Groupe permanent d'experts pour les équipements sous pression nucléaires

Opérations de remise en conformité du couvercle de cuve destiné au réacteur EPR de Flamanville 3

Synthèse du rapport – séance du 14 septembre 2011

Figure 2 : schéma d'une soudure d'adaptateur

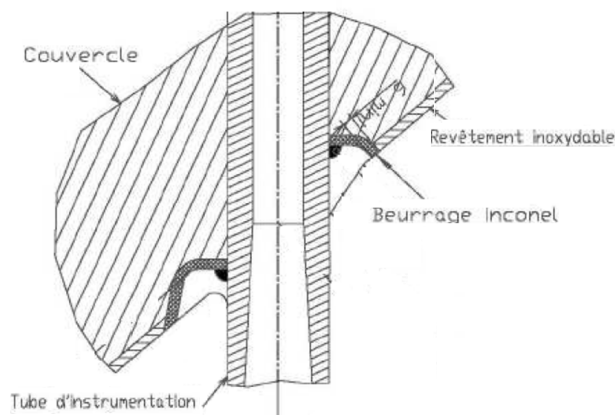
Lors de la mise en œuvre de cette réparation, AREVA a détecté un deuxième écart : l'épaisseur de la couche de métal située sous les soudures, appelée beurrage (voir figure 2), était insuffisante au niveau d'environ 50 soudures. Cet écart concerne également des meulages réalisés au cours de la fabrication initiale du couvercle.

Ces mesures dimensionnelles ont mis en évidence une épaisseur résiduelle de beurrage inférieure à l'épaisseur minimale requise. La garantie d'une épaisseur de beurrage suffisante est en effet nécessaire pour rester dans le domaine de qualification de la soudure, qui garantit sa qualité de réalisation. Lorsque des soudures sont réalisées sur un beurrage d'épaisseur insuffisante, il est possible de générer des fissures dans le métal de base du couvercle de la cuve, sous le beurrage. Une réparation et un contrôle approfondi des beurrages concernés sont donc nécessaires.

- l'élimination de l'ensemble des adaptateurs et des soudures ;
- le meulage des beurrages d'épaisseur insuffisante ainsi que des deux premiers millimètres de métal sous ce beurrage ;
- la réalisation de nouveaux beurrages ;
- la réalisation d'un traitement thermique pour détensionner les soudures réalisées ;
- le remplacement des anciens adaptateurs par de nouveaux adaptateurs ;
- le soudage de ces adaptateurs, après mise en place de mesures correctives prenant en compte le retour d'expérience tiré de l'observation d'indications dans les soudures initialement réalisées.

Lors de la réalisation du beurrage, il sera nécessaire pour AREVA de s'assurer que sa qualité et son épaisseur sont satisfaisantes. La réalisation des opérations de beurrage s'accompagnera de contrôles qui devront permettre de détecter d'éventuelles dérives du procédé. La nature exacte de ces contrôles, leur incertitude de mesure, leur fréquence et les critères d'acceptabilité doivent également être plus clairement définis par AREVA.

Figure 3 : déformation du couvercle lors de la fabrication

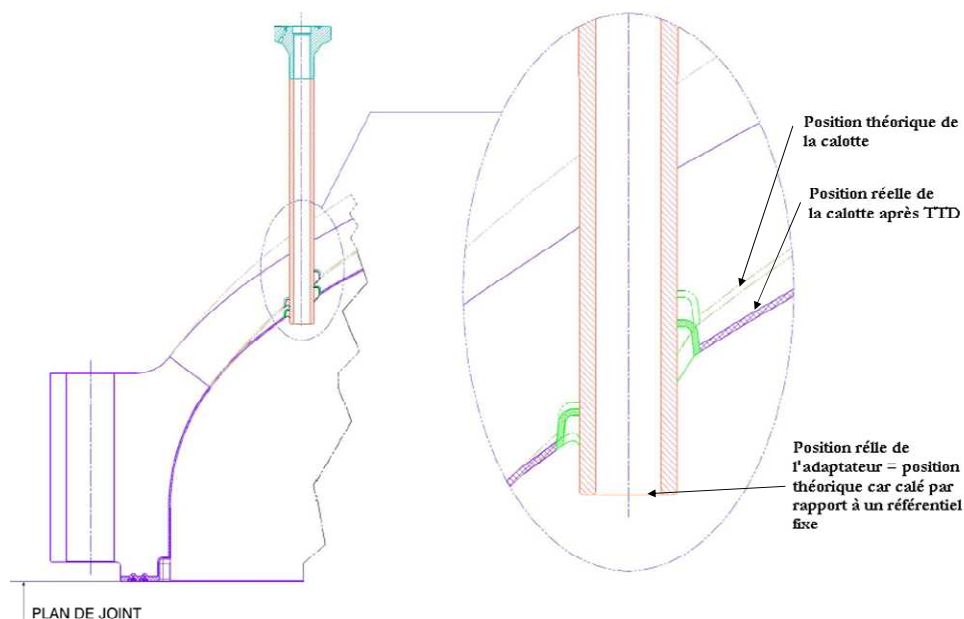
L'analyse de cet écart a montré que les légères déformations du couvercle au cours de sa fabrication, lors du soudage des deux parties principales du couvercle et du traitement thermique¹ qui suit (voir figure 3) n'avaient pas été prises en compte pour l'utilisation des gabarits, ce qui a conduit à un meulage trop profond.

Lors des opérations d'usinage des adaptateurs et des soudures, la maîtrise de la géométrie et du positionnement du couvercle est un enjeu important. AREVA doit donc préciser les modalités permettant de s'assurer du bon positionnement du couvercle lors de ces opérations. AREVA devra également définir plus précisément les contrôles qui seront réalisés en précisant notamment leur nature exacte, leur incertitude de mesure, leur fréquence et les critères d'acceptabilité associés ainsi que les actions envisagées en cas de dérive constatée des procédés d'usinage.
